智能装备研发生产总部基地项目安装答疑（二）之回复意见

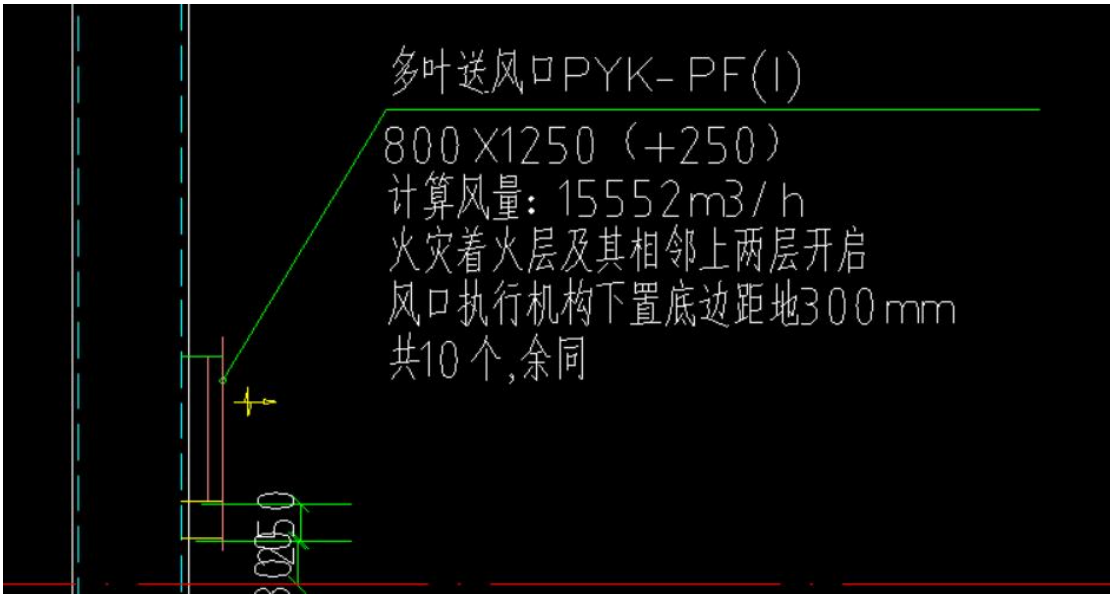
1、风机功率有误，请确认。

序号	名称	性能参数	单位	数量	备注
1	混流风机(吊装)	型号:SWF-7.5 风量:20490m³/h 功率:4.0W 风压:420Pa 噪声:82dB(A) 转速:1450 r/min 重量:124 kg	台	2	JY-1/8

回复意见：无误。

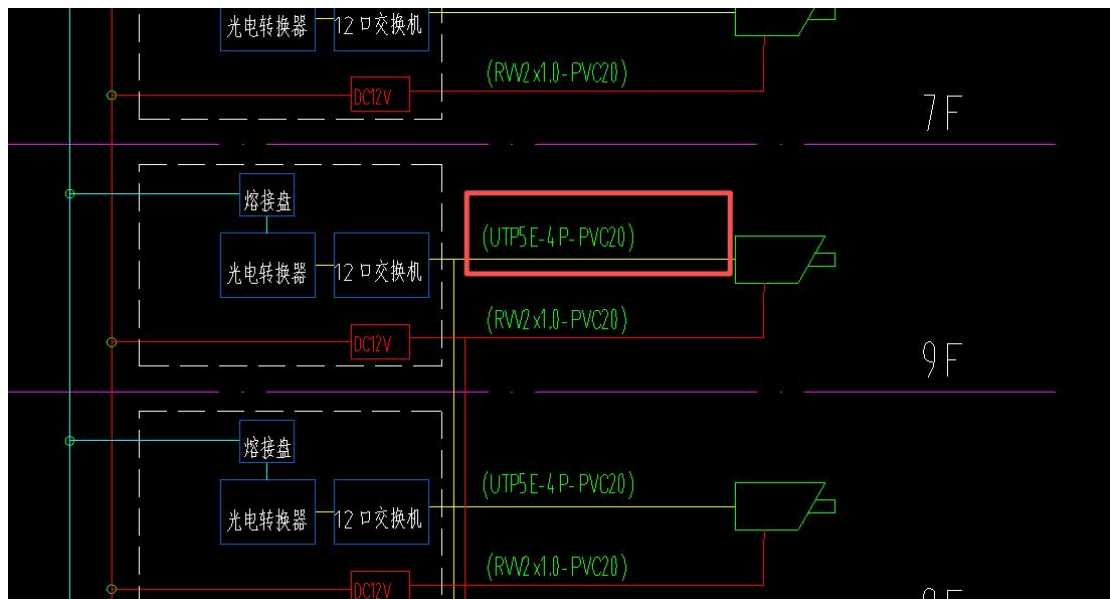
1、消火栓蝶阀 DN150，工程量少 4 个，请确认。

2	03100200102	项	金属阀门	1. 类型: 法兰蝶阀 2. 规格、压力等级: DN150 3. 连接形式: 法兰连接 4. 其它: 未尽事宜参照施工说明、图纸管规及相关规范图集	☐	个	14		14
---	-------------	---	------	--	--------------------------	---	----	--	----

回复意见：详见《1-3#厂房-安装工程量清单调整》。

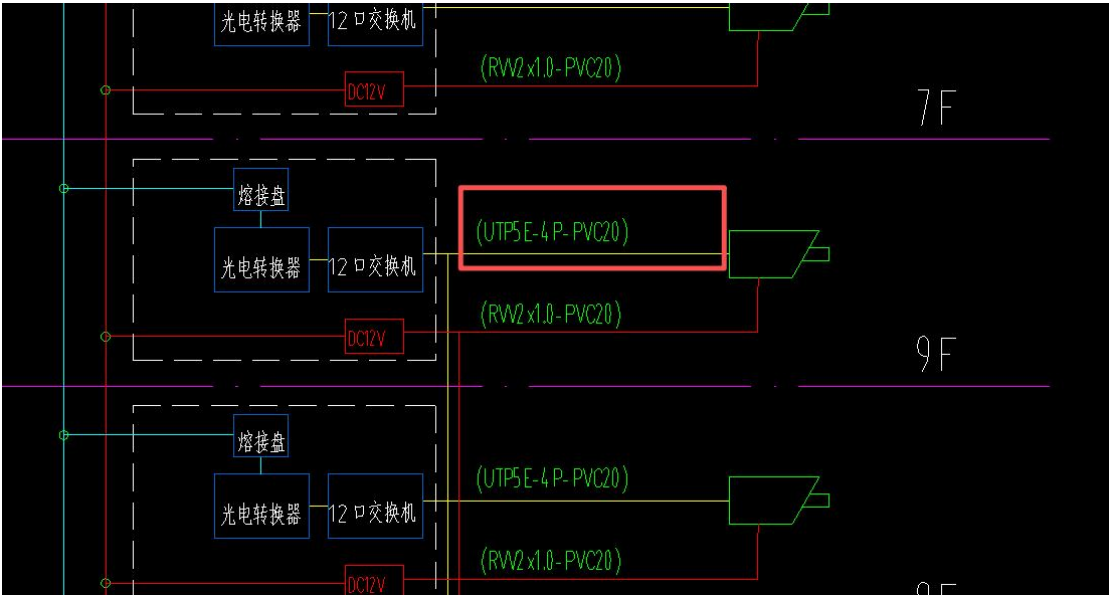
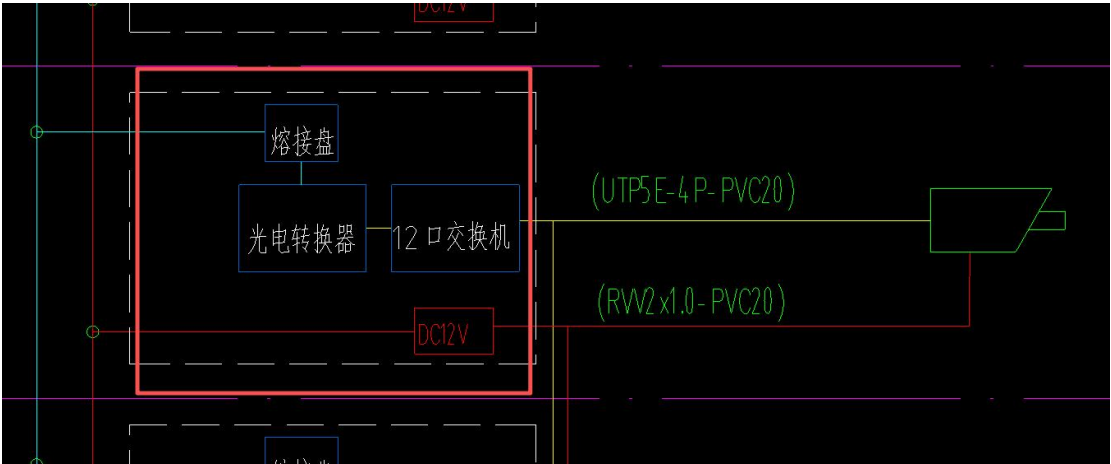
4、视频监控系统：招标清单电气配管为 SC20，未按图纸设计 PVC20 计取，请确认。

回复意见：详见《1-3#厂房-安装工程量清单调整》。

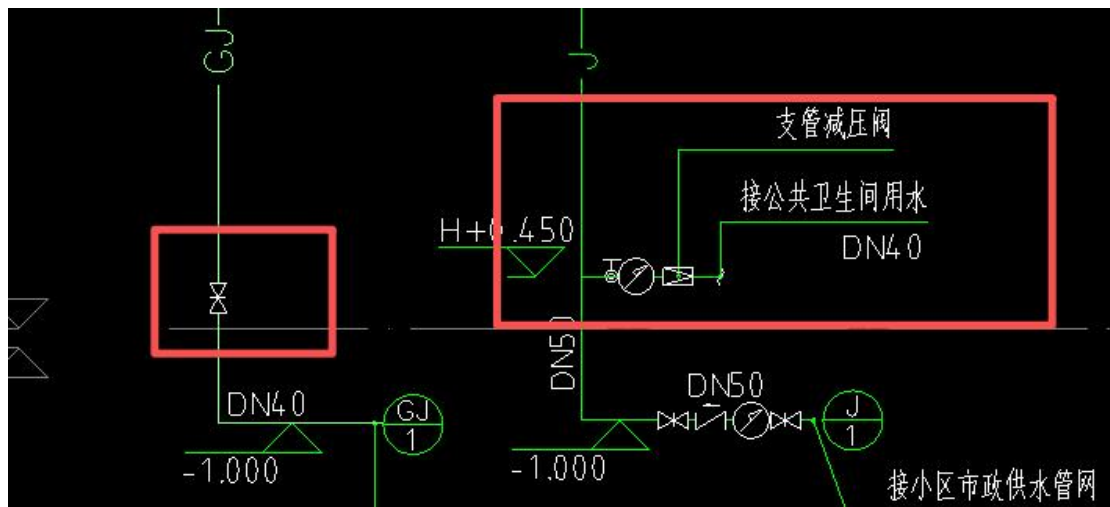
1、给水系统：到个用水房间的水表组、减压阀，给水加压管道 1 层 DN40 闸阀未计取其余单体均存在此问题，请确认。

回复意见：详见《1-3#厂房-安装工程量清单调整》。
